SERVICE INFO – INA 0108

Διορθωτικά μέτρα για θορύβους στην περιοχή του ιμάντα αξεσουάρ

Μοντέλα: Opel/Vauxhall
Astra H, Signum, Vectra C, Zafira B
Κινητήρες: Z18XER
Κωδικός ανταλλακτικού: 535 0143 10

Εικόνα 1: Αλλάζοντας μια συμπαγή τροχαλία σε μία τροχαλία με κασάνια

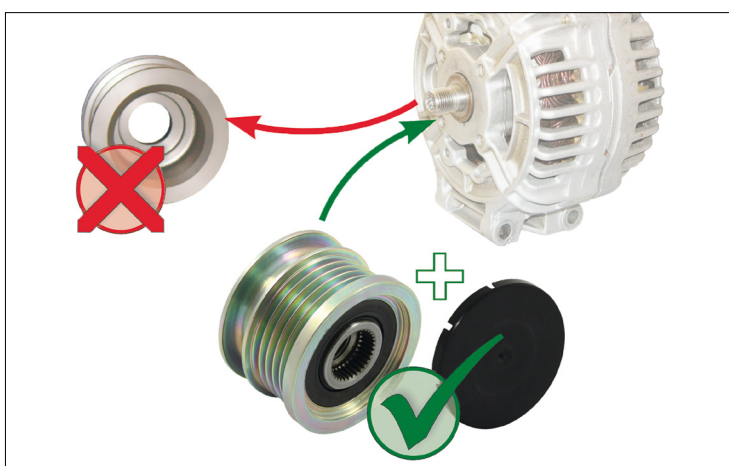
Λόγω των δυνατών κραδασμών του ιμάντα πολύ – V, είναι πιθανό να παράγονται έντονοι θόρυβοι στα αυτοκίνητα της παραπάνω λίστας που διαθέτουν συμπαγή τροχαλία δυναμό.

Σαν τεχνική λύση, η Schaeffler Automotive Aftermarket προσφέρει μια τροχαλία δυναμό με κασάνια OAP για αυτά τα αυτοκίνητα. Αυτό μειώνει τα δυναμικά φορτία στον ιμάντα αξεσουάρ, και αποτρέποντας έτσι το θόρυβο.

Η Schaeffler Automotive Aftermarket συνιστά την μετασκευή των αυτοκινήτων που επηρεάζονται με μια τροχαλία δυναμό με κασάνια 535 0143 10.
